落石対策工の設計が適切でなかったもの（1件 不当と認める国庫補助金 9,654,572 円）

兵庫県は、美方郡香美町香住区訓谷地内において、県道香美久美浜線の防災対策のために、落石対策工等を実施している。

落石対策工の概念図

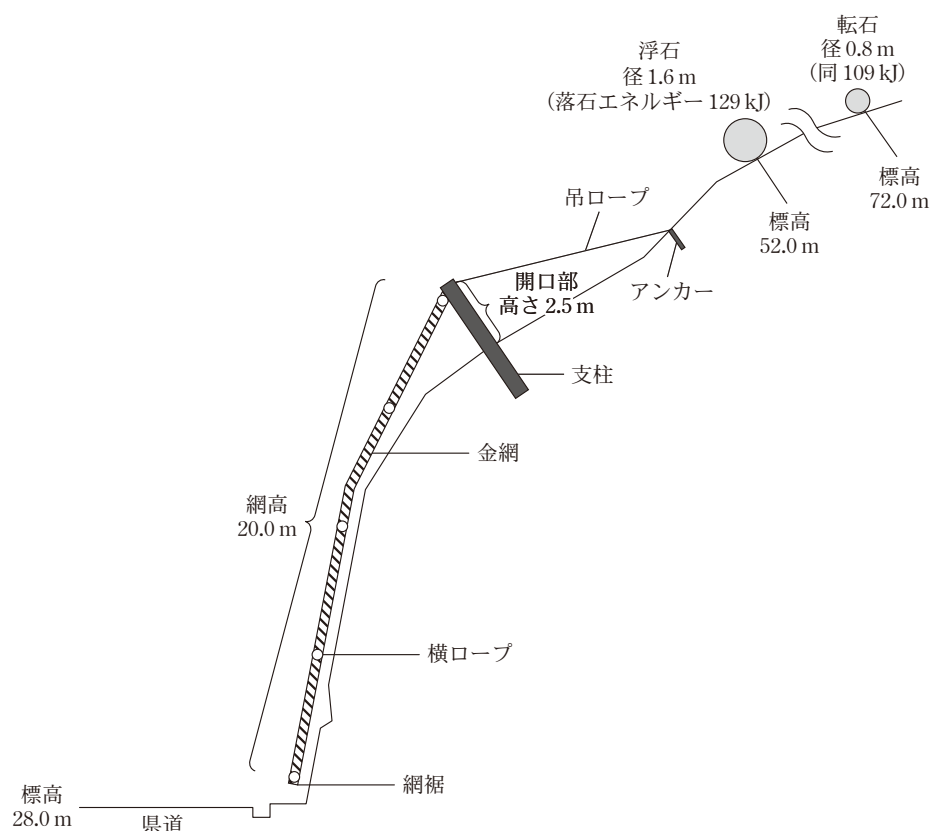
しかし、成果品には、落石防護工と一体で行うこととされていた落石予防工として、落石エネルギーが 50kJ を超える浮石等 3 個の除去について記載されていたのに、同県は設計図書に当該落石予防工を記載していなかった。このため、現地に除去されずに残された浮石等 3 個のうち 2 個の落石エネルギー(129kJ 及び 109kJ)が、本件工事で設置した防護網の可能吸収エネルギー(72.6kJ)を大幅に上回っていることから、当該浮石等がそれぞれ落下した場合、防護網が落石エネルギーを吸収できない状態となっていた。

したがって、本件落石対策工(工事費相当額 21,635,542 円、交付対象事業費 19,309,145 円)は、設計が適切でなかったため、落石防護工と一体として行う必要がある落石予防工が行われていないことから、防護網が落石エネルギーを吸収できずに破壊され、道路等に被害が生ずるおそれがある状態となっていて、これに係る交付金相当額 9,654,572 円が不当と認められる。

このような事態が生じていたのは、同県において、本件工事の設計図書を作成する際に、落石防護工と落石予防工を一体として行うものとされている設計業務の成果品の確認が十分でなかったことなどによると認められる。
